**АКТ осмотра**

**Крыльца общежития №1 по адресу пр.К.Маркса, 24/2.**

« 17 » апреля 2023 г.

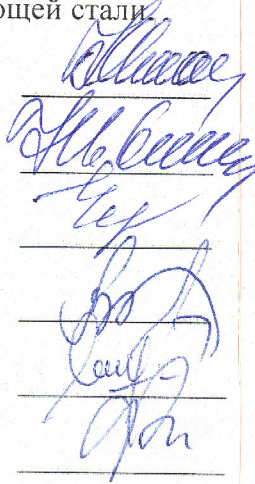
Крыльцо расположено у центрального входа в здание общежития №1. Каркас крыльца и козырька выполнен из металлических конструкций. Металл участками деформирован, неравномерно окрашен масляной краской.

Ступени и площадка состоят из бетонных плиток, уложенных в пазы каркаса крыльца. От времени ступени деформировались, поверхность растрескалась, на кромках видны крупные сколы. Высота ступеней на марше превышает нормативные размеры, неудобно перемещаться по лестнице.

Козырек сверху покрыт металлическими листами, снизу подшит досками. Все элементы козырька деформированы, деревянные элементы на отдельных участках треснули или сгнили.

Ограждение из металла деформировано, видно много слоев масляной окраски.

Недостаточное освещение на крыльце.

Пространство под крыльцом открыто.

На стене у входа в общежитие плохо читаемая вывеска.

- замену металлических конструкций крыльца с увеличением длины косоуров.
- замену покрытия и подшивки козырька.
- установку новых ступеней.
- зашивку пространства под крыльцом с изготовлением калитки.
- установить водосточную систему на козырек.
- замену светильников.
- установить новую вывеску.
- установить перила из нержавеющей стали.
